### Akce: NAMIRO - Palackého 1198/14, 779 00 Olomouc

Věc: stanovisko statika k poruchám zjištěným v příčkách objektu

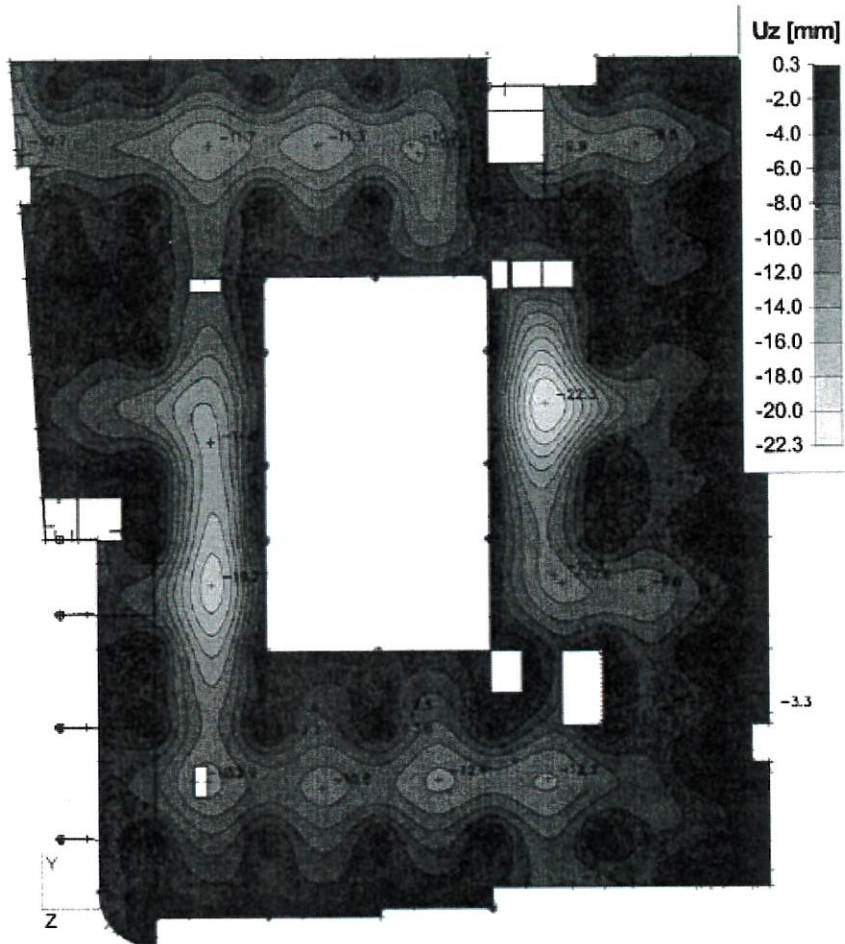
- Deformace typického podlaží, které jsou významné pro hodnocení vlivu chování stropní konstrukce na příčky, jsou zřejmé z následujícího obrázku a to včetně jejich vyhodnocení autorem statického výpočtu:

Limitní průhyb  $w_{lim} = L/300 = 7200/300 = 24,0$   
mm

Max průhyb  $w_{max} = 22,3$  mm

$w_{max} < w_{lim}$

22,3 mm < 24,0 mm

Z hlediska zhodnocení statického návrhu nosných konstrukcí objektu, prezentované v doloženém statickém posouzení, lze konstatovat, že i přes skutečnost, že spolehlivost konstrukcí odpovídá použitým ČSN (tedy normám s nižší úrovní spolehlivosti, nežli vyžadují dnešní EC), jsou všechny konstrukce řádně nadimenzovány a v žádné nosné konstrukci nebyly sledovány žádné významné poruchy. Stropní konstrukce vykazují nižší tuhost, než-li požadují dnešní standardy právě ve vztahu k příčkám, ale nepředpokládám, že nižší tuhost stropních konstrukcí je hlavní příčinou ve příčkách sledovaných poruch.

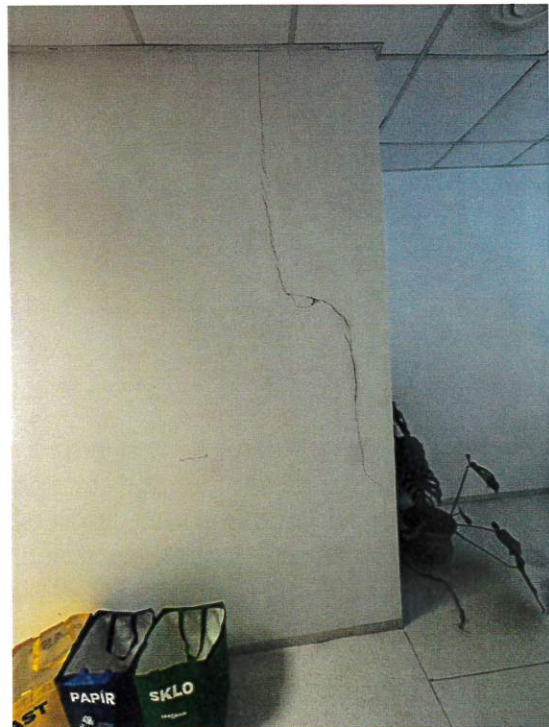
- všechny příčky jsou vyzdívány z pórobetonových bloků,
- trhliny v příčkách jsou pocitově největší ve 2.NP a nejmenší ve 4.NP (v 1.NP bylo prohlédnuto minimum příček pro extrapolaci tohoto hodnocení). Rozdíly však nejsou nijak významné:

- Některé trhliny byly viditelně v minulosti opraveny, ale trhliny se zde objevily znovu. Je zřejmé, že nebyl zvolen zcela vhodný způsob jejich zapravení – oprava byla pouze „kosmetická“.
- Trhliny se vyskytují v celé ploše (v celém půdoryse) objektu.
- Trhlin se v objektu vyskytuje celé spektrum typů – horizontální, vertikální, v místech oslabení nadsvětlikem, šikmé a to jak ve sparách tak i napříč kusovým stavivem.

Oprava trhlin v příčkách by měla spočívat ve:

- vyinjektování trhlin vhodným materiálem, aby se maximálně eliminoval pohyb v trhlíně. Při pouhém překrytí trhliny novou omítkou se nezabrání opětovnému prakticky kompletnímu prorýsování – obnově trhlin.
- vyztužením omítky v místě trhlin perlínkou.
